GMINA MOGILNO
ul. Narutowicza 1
88-300 Mogilno

Dotyczy postępowania pn. „**Budowa nowego boiska wielofunkcyjnego o wymiarach pola gry 20 m x 32 m wraz z zadaniem o konstrukcji samonośnej przy Szkole Podstawowej nr 2 w Mogilnie**”. Postępowanie prowadzone jest w trybie podstawowym bez negocjacji (art. 275 pkt 1 p.z.p.) o wartości zamówienia nie przekraczającej progów unijnych o jakich stanowi art. 3 ustawy z 11 września 2019 r. – Prawo zamówień publicznych (Dz. U. z 2023 r. poz. 1605 ze zm.).

ODPOWIEDZI NA PYTANIA WYKONAWCÓW

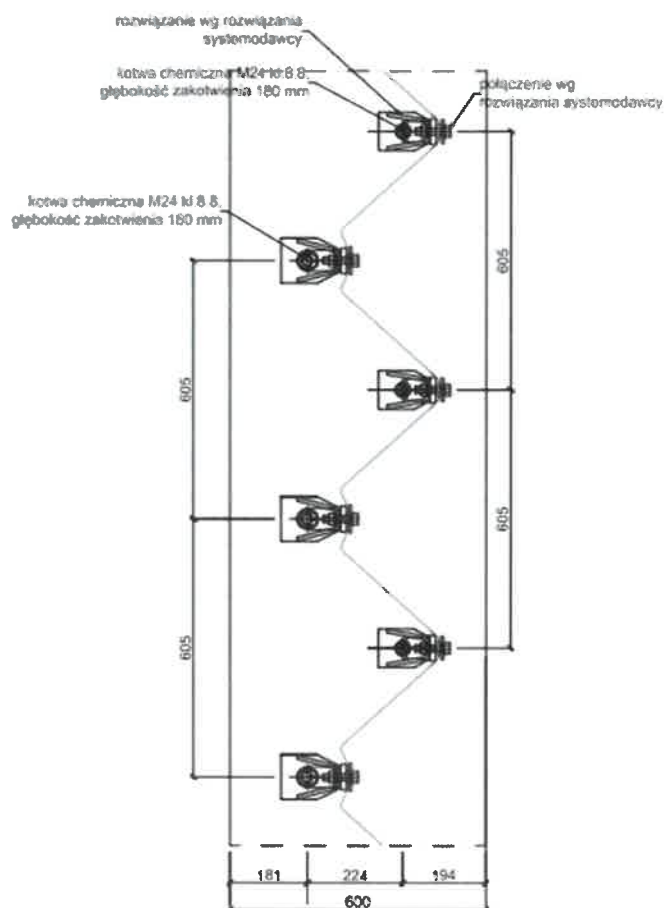
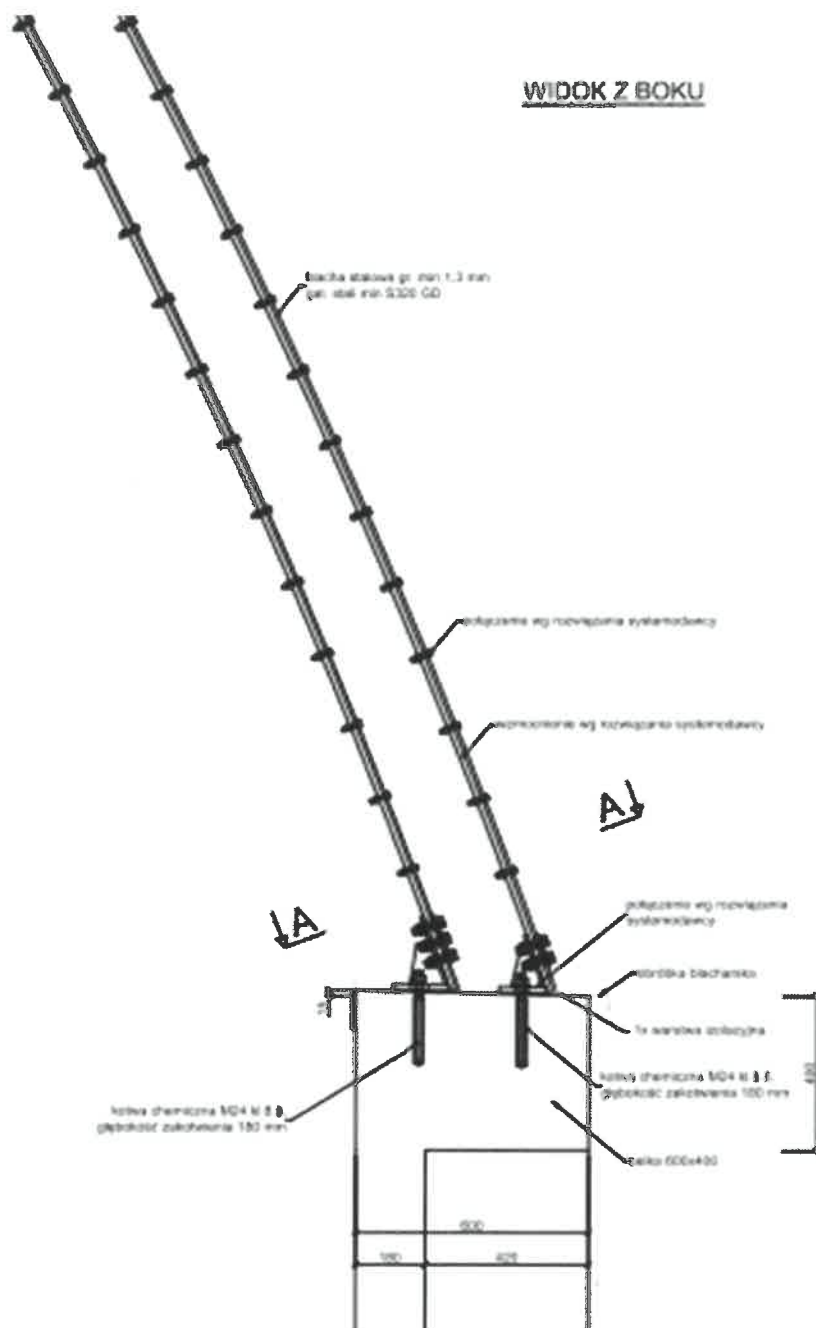
W przedstawionej dokumentacji projektowej stwierdzamy brak dokładnych rozwiązań dotyczących pokrycia dachowego. Zauważamy, że każdy element konstrukcyjny w projekcie został szczegółowo opisany z przedstawieniem obliczeń statycznych i rysunków, jedynie konstrukcja dachu została pominięta. Czy konstruktor uwzględnił również to, że przedstawione rozwiązania dotyczące ociepleniem wełna hali łukowych w takim układzie zostało negatywnie zaopiniowane już kilkanaście lat temu przez ITB po awariach obiektu tego typu, które spowodowane były nasiąknięciem izolacji i niepoliczalną zmianą obciążeń statycznych? Jeżeli uważają Państwo, że rozwiązania konstrukcyjne oraz wykończeniowe przedstawione są prawidłowe prosimy o przedstawienie układów statycznych przyjętych do obliczeń, szczegółowych rysunków obrazujących między innymi połączenie z wieńcem (w celu wskazania czy połączenia ma być wykonane jako przegubowe czy stałe). Zaznaczamy, że w obowiązku zamawiającego jest przedstawienie dokumentacji projektowej niezbędnej do sporządzenia oferty oraz późniejszej realizacji lub wskazanie, że wykonanie projektu leży po stronie wykonawcy.

Wykonanie dachu w takiej formie architektonicznej jest jak najbardziej możliwe, jednakże uważamy, że należy zastosować inny przekrój konstrukcyjny (podwyższony trapez), zmianę rodzaju izolacji na pianę pur, zmianę wykończenia zewnętrznego oraz wewnętrznego dostosowanymi do realnie zastosowanej technologii. Wnioskujemy o przedstawienie bardziej szczegółowych rozwiązań projektowych lub wskazanie, że zaprojektowanie dachu po stronie wykonawcy.

Rozwiązanie w postaci:

- blacha samonośna (która jest blachą o kształcie trapezowym zapinana ze sobą);
- wełna na ruszcie;
- poszycie sufitu jako warstwa wykończeniowa;

jest rozwiązaniem poprawnym. Grubość blachy jest dobrana w sposób taki aby posiadała wysoki zapas nośności.

Tak wygląda blacha ułożona na belce żelbetowej:

A tak wygląda oparcie blachy:

Projekt zakłada użycie blachy samonośnej trapezowej łączonej ze sobą. Grubość i klasa materiału dostosowane do przewidywanych obciążeń oraz odpowiedniego zapasu nośności.

Projektant wyraża zgodę na zastosowanie przy budowie przedmiotowego obiektu zaproponowanego rozwiązania. Sugeruje także, aby projekt wykonawczy leżał po stronie Wykonawcy. Przed przystąpieniem do realizacji prac projekt wykonawczy powinien trafić do projektanta.
